**AVIS RELATIF À LA PROTECTION
CONTRE LES EVENTUELS EFFETS NOCIFS ET NUISANCES
PROVOQUÉS PAR LES RAYONNEMENTS NON IONISANTS
GÉNÉRÉS PAR DES ANTENNES ÉMETTRICES STATIONNAIRES**

Commune : ITTRE - Exploitant : TELENET GROUP

Référence exploitant : BW4606D

Rapport n° 1900 / 2024

Figure 1 : Vue en plan des lieux de séjour et des points de contrôle

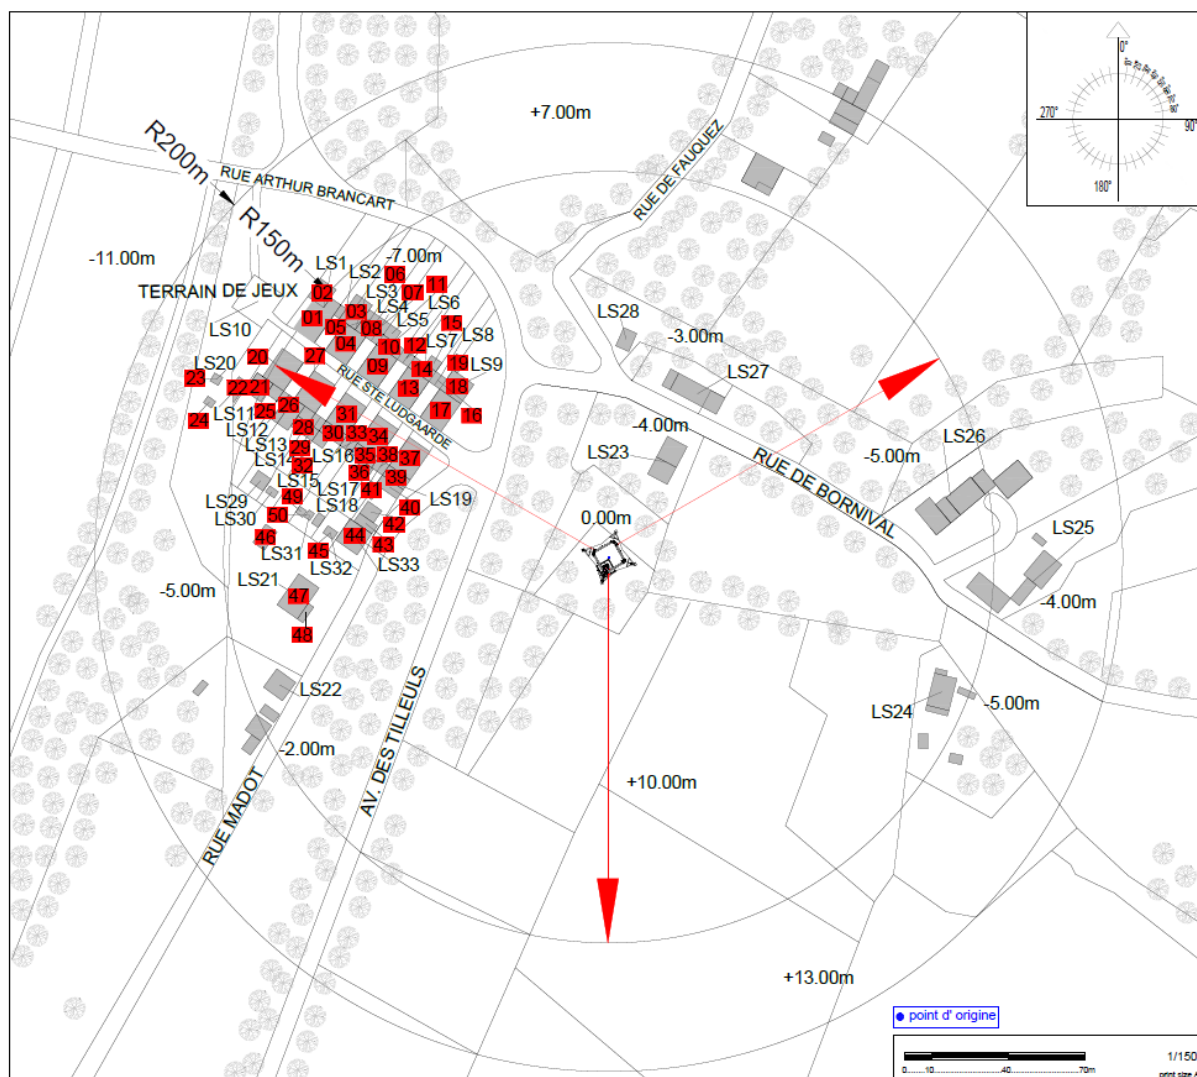
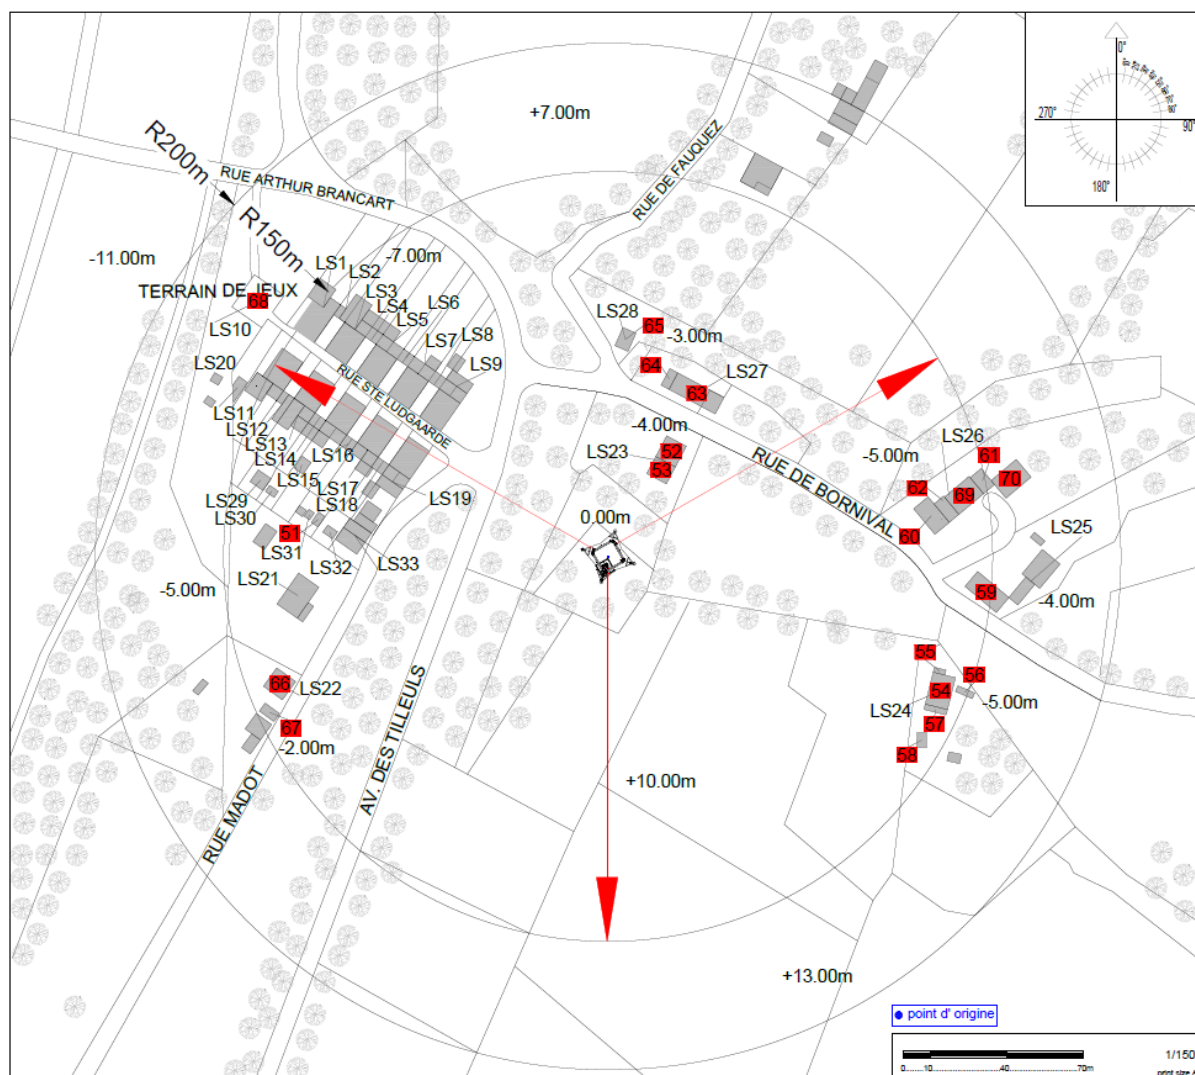
N° point de contrôle	LS	Atténuation (dB)	Indice d'exposition relatif à la limite par installation IE_i
68	LS10	0,0	0,061
70	LS26	3,0	0,059
59	LS25	3,0	0,053
67	LS22	3,0	0,050
66	LS22	3,0	0,046
1	LS1	3,0	0,043
20	LS11	3,0	0,039
61	LS26	3,0	0,039
23	LS20	3,0	0,035
24	LS20	3,0	0,033
69	LS26	3,0	0,023
54	LS24	3,0	0,023
52	LS23	3,0	0,022
22	LS11	3,0	0,021
34	LS17	3,0	0,017
13	LS7	3,0	0,016
4	LS3	3,0	0,015
27	LS13	3,0	0,015
9	LS5	3,0	0,014
31	LS15	3,0	0,014
33	LS16	3,0	0,013
2	LS1	3,0	0,013
21	LS11	3,0	0,013
12	LS6	3,0	0,013
62	LS26	3,0	0,013
30	LS15	3,0	0,012
29	LS14	3,0	0,011
28	LS14	3,0	0,011
17	LS9	3,0	0,011
10	LS5	3,0	0,011
35	LS17	3,0	0,011
37	LS19	3,0	0,011
32	LS15	3,0	0,011
6	LS3	3,0	0,011
8	LS4	3,0	0,011

En ce qui concerne les antennes de l'installation mentionnées dans le tableau 1, la distance maximale à laquelle la limite pourrait être atteinte, à l'extérieur, est égale à 96,6 m. S'il n'y a pas de LS à une distance inférieure, les antennes respectent forcément la limite d'immission.

Dans le cas des LS situés à l'intérieur des bâtiments, une atténuation d'obstacle est prise en compte et il en résulte que la distance maximale à laquelle la limite pourrait être atteinte se réduit à 68,4 m.

Figure 2 : Vue en plan des installations d'antennes dans un rayon de 300 mètres autour de l'installation faisant l'objet de la demande d'avis

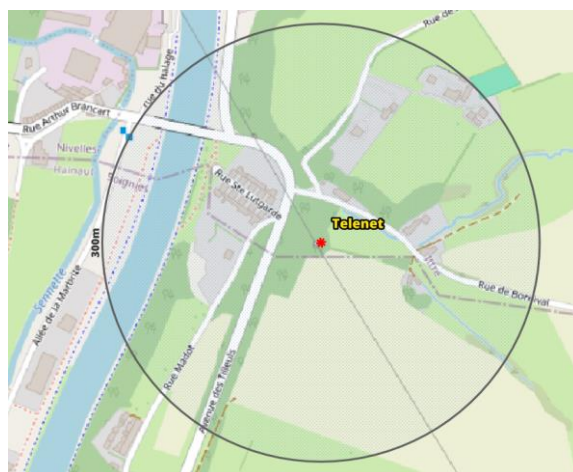
- il y a au plus 4 installations d'antennes émettrices stationnaires présentes dans la zone d'évaluation de 300 mètres de rayon représentée dans la figure 2, y inclus l'installation référencée dans le paragraphe 2 : la limite cumulative définie à l'article 4, §2 du décret est nécessairement respectée dans les lieux de séjour à l'intérieur de la zone d'évaluation de 300 mètres de rayon ;

Compte tenu des considérations ci-dessus, il apparaît que l'intensité du rayonnement électromagnétique généré, dans les lieux de séjour situés dans un rayon de 300 mètres autour de l'installation référencée dans le paragraphe 2, par l'ensemble des antennes émettrices stationnaires de l'ensemble des exploitants du même site d'antennes émettrices stationnaires respecte la limite fixée à l'article 4, § 2 du décret.
